# 玄海原子力発電所3号炉及び4号炉

標準応答スペクトルを考慮した地震動評価に係る  
審査資料に用いた伝達関数の比較図の誤りについて

2023年2月20日

九州電力株式会社

○ ヒアリング資料〔TTG-004改〕（2022年1月12日）

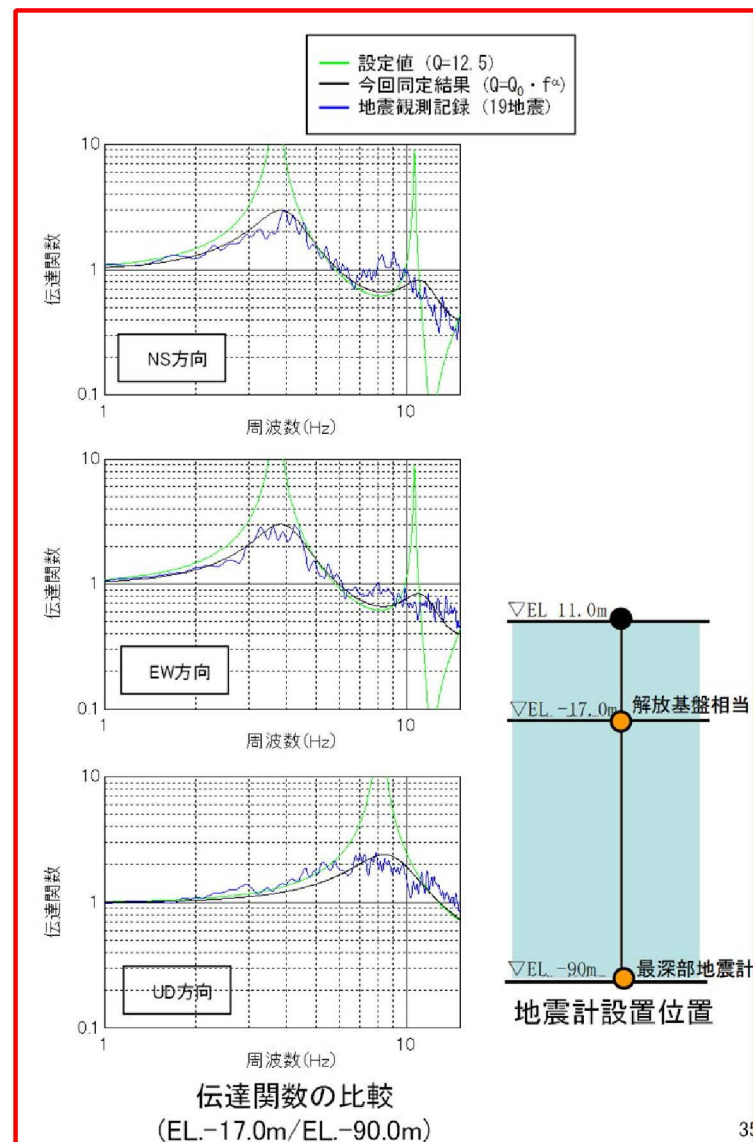
○ 今回の申請で設定した地盤減衰（ $Q=12.5$ ）の伝達関数を図示すべきところ、誤って、既許可で設定した地盤減衰（ $Q=100$ ）の伝達関数を図示していた。

- 今回設定した地盤減衰 (Q=12.5) による理論伝達関数と今回同定した地盤減衰による理論伝達関数との比較を実施。
- その結果、今回設定した地盤減衰 (Q=12.5) による理論伝達関数のほうが卓越周波数において大きなピークを有することを確認。

○ 第1026回審査会合〔資料2-2〕（2022年1月21日）

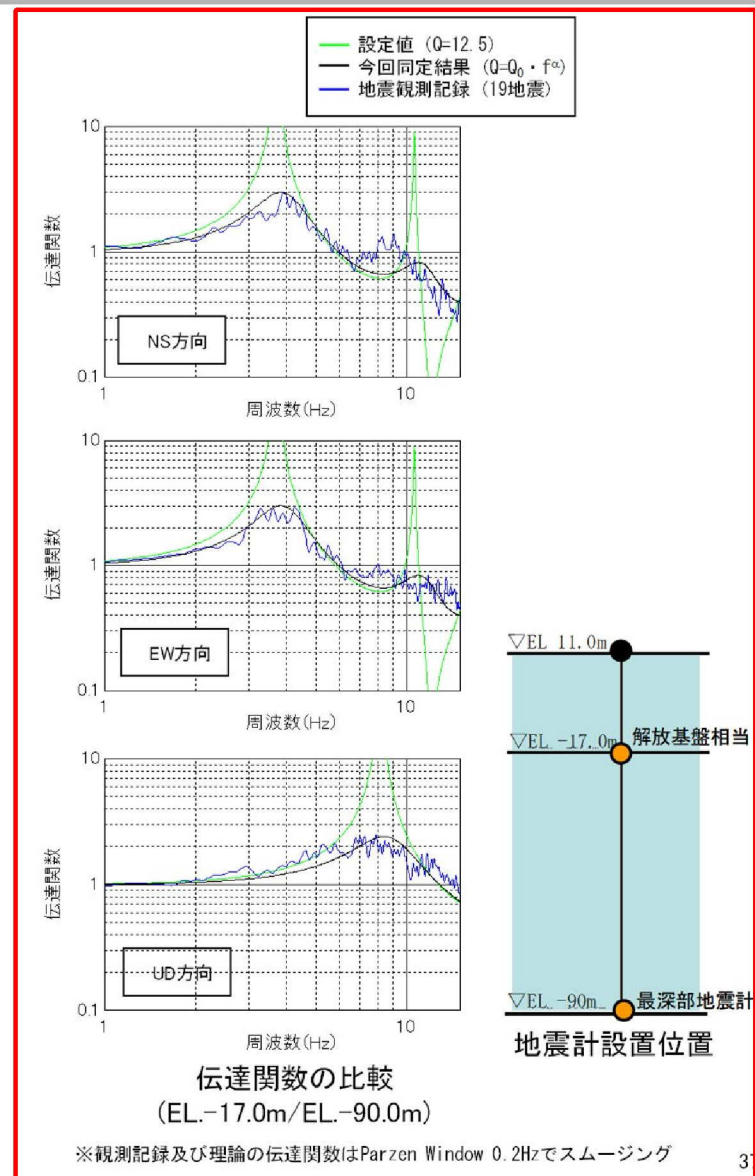
- 今回設定した地盤減衰 (Q=12.5) による理論伝達関数と今回同定した地盤減衰による理論伝達関数との比較を実施。
- その結果、今回設定した地盤減衰 (Q=12.5) による理論伝達関数のほうが卓越周波数において大きなピークを有することを確認。

○ ヒアリング資料〔TTG-010〕（2022年10月19日）

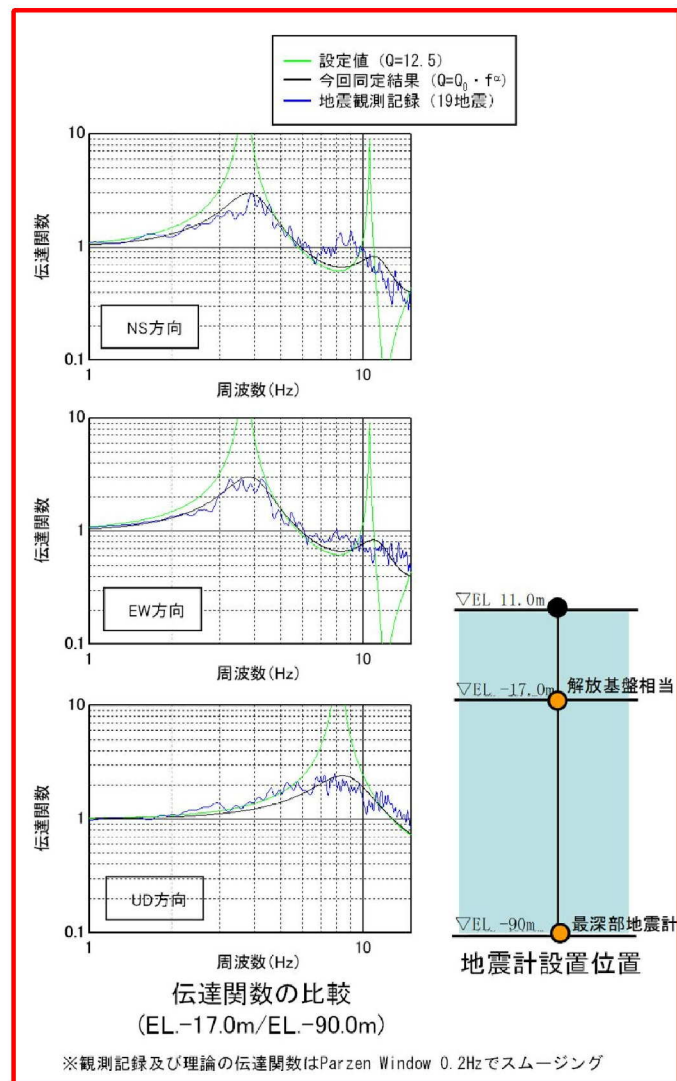
- 今回設定した地盤減衰（ $Q=12.5$ ）による理論伝達関数と今回同定した地盤減衰による理論伝達関数との比較を実施。
- その結果、今回設定した地盤減衰（ $Q=12.5$ ）による理論伝達関数のほうが卓越周波数において大きなピークを有することを確認。

○ 第1088回審査会合〔資料3〕（2022年10月28日）

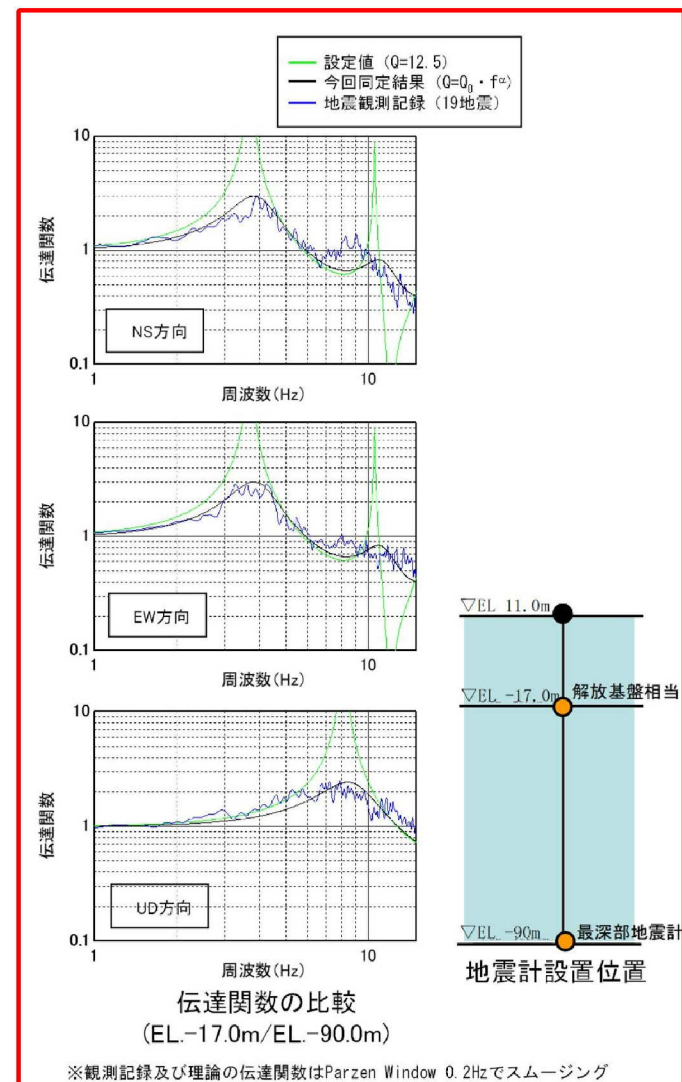
- 今回設定した地盤減衰（ $Q=12.5$ ）による理論伝達関数と今回同定した地盤減衰による理論伝達関数との比較を実施。
- その結果、今回設定した地盤減衰（ $Q=12.5$ ）による理論伝達関数のほうが卓越周波数において大きなピークを有することを確認。

○ ヒアリング資料〔TTG-015〕（2022年12月1日）

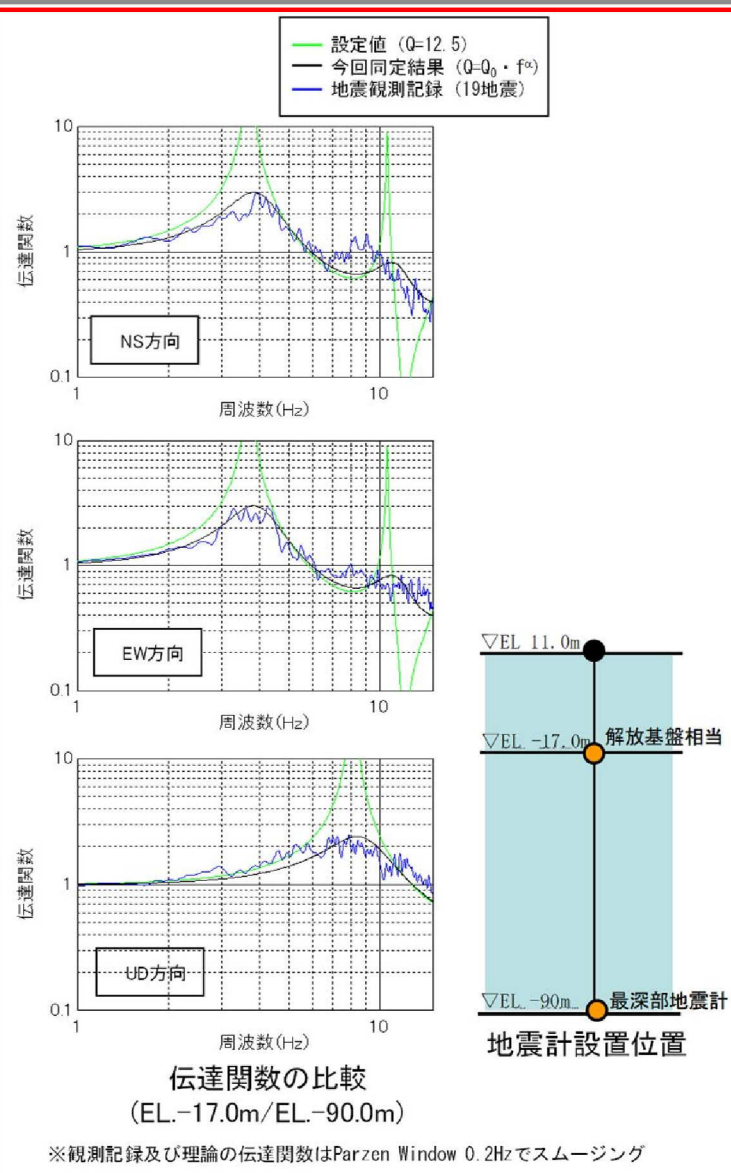
- 今回設定した地盤減衰 (Q=12.5) による理論伝達関数と伝達関数 (周波数依存型) により同定した地盤減衰による理論伝達関数との比較を実施。
- その結果、今回設定した地盤減衰 (Q=12.5) による理論伝達関数のほうが卓越周波数において大きなピークを有することを確認。

○ 第1103回審査会合〔資料4〕（2022年12月16日）

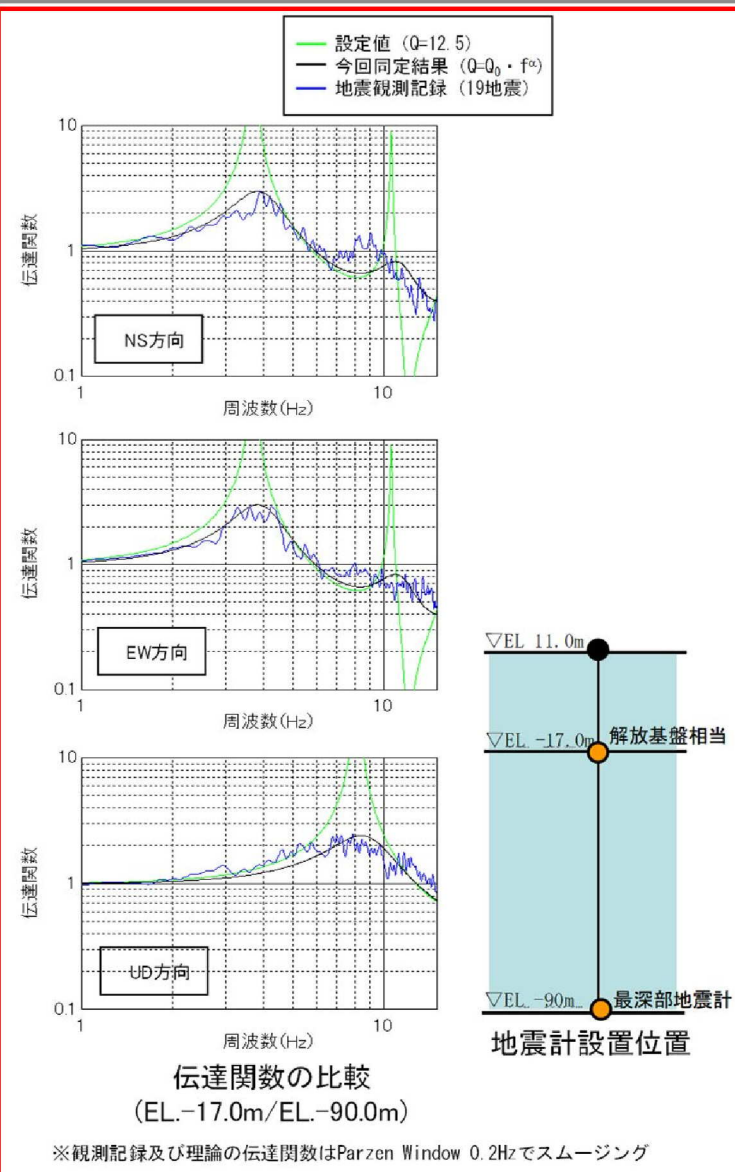
- 今回設定した地盤減衰 (Q=12.5) による理論伝達関数と伝達関数 (周波数依存型) により同定した地盤減衰による理論伝達関数との比較を実施。
- その結果、今回設定した地盤減衰 (Q=12.5) による理論伝達関数のほうが卓越周波数において大きなピークを有することを確認。

伝達関数の比較  
(EL.-17.0m/EL.-90.0m)

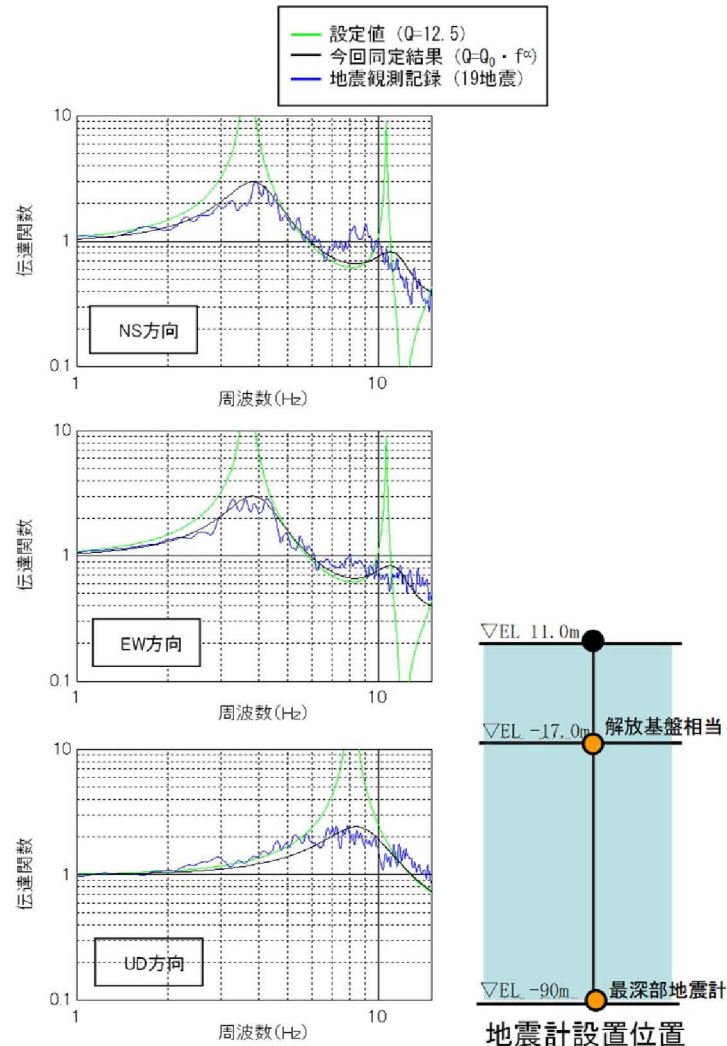
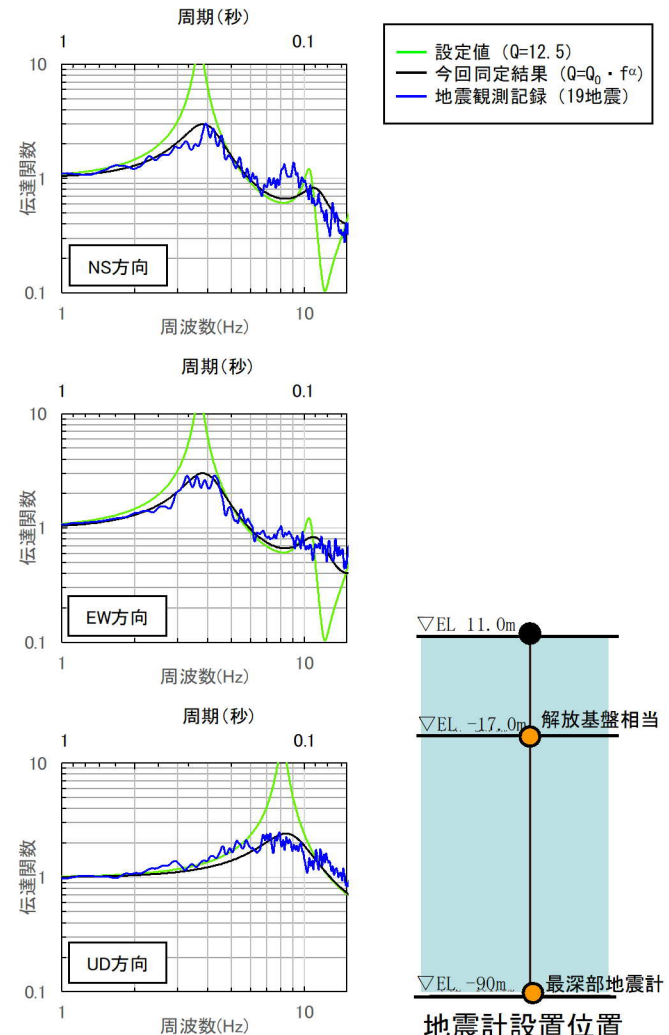
誤

正

○ 委託報告書 (2021年 3月23日)

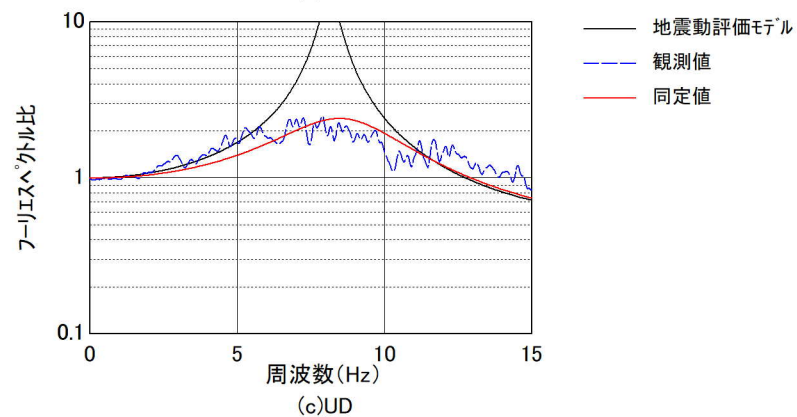
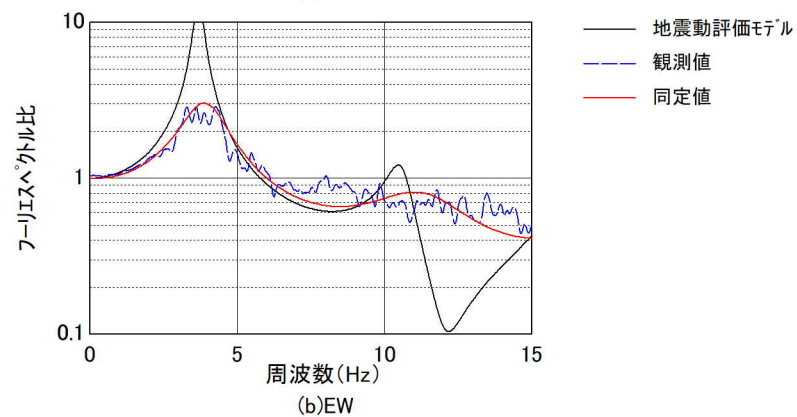
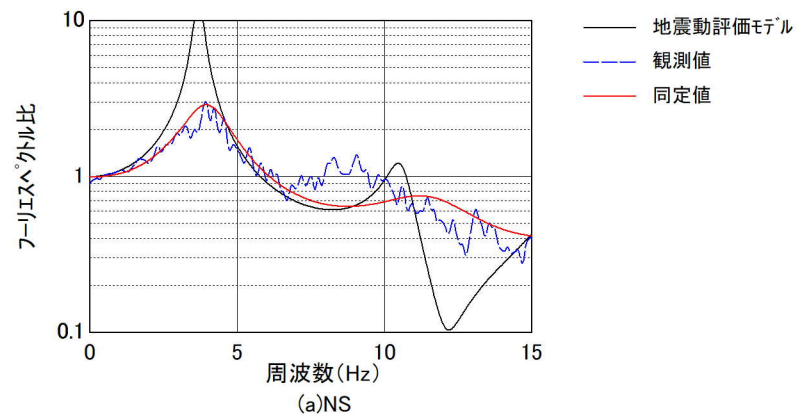
- 2021年 3月23日 委託報告書を委託先から受領
  - ・ 今回の申請で設定した地盤減衰 ( $Q=12.5$ ) の伝達関数を正しく図示（線形軸）【18頁】
